Audi, Seat, Skoda ve VW için CT1134K1/WP1/WP2 triger kayışı kiti. 2,0 TDI “Commonrail”, 1. jenerasyondan itibaren çeşitli modeller

Şek. 3
‘Kilitleme askısı’ + Azami yük kenarı

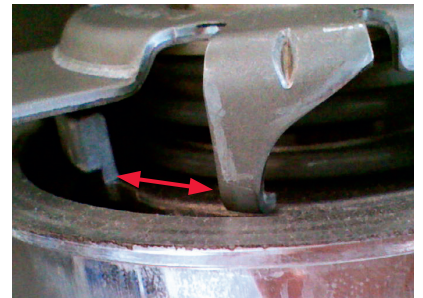
Teslimat kapsamındaki V56340 gergi makarası, araç içinde kurulu olan makaradan görsel farklılık göstermekte ve doğru gerilmediği varsayılmaktadır.

Fabrika çıkışlı olarak makara modeli Şek. 1’de olduğu gibi monte edilmiştir. Fakat yedek parça piyasasında hafif modifiye bir gergi makarası tedarik edilir; bkz. Şek. 2.

Gerginin doğru ayarlanması için yeni model öncelikle yeni somunun yardımıyla tespit civatasında birbirine bastırılmalı ve bu bastırma sayesinde temel plakanın arka kısmında bulunan “kilitleme askısı”, döküm parçasının (azami yük kenarı) yanından kaymalı; bkz. Şek. 3.
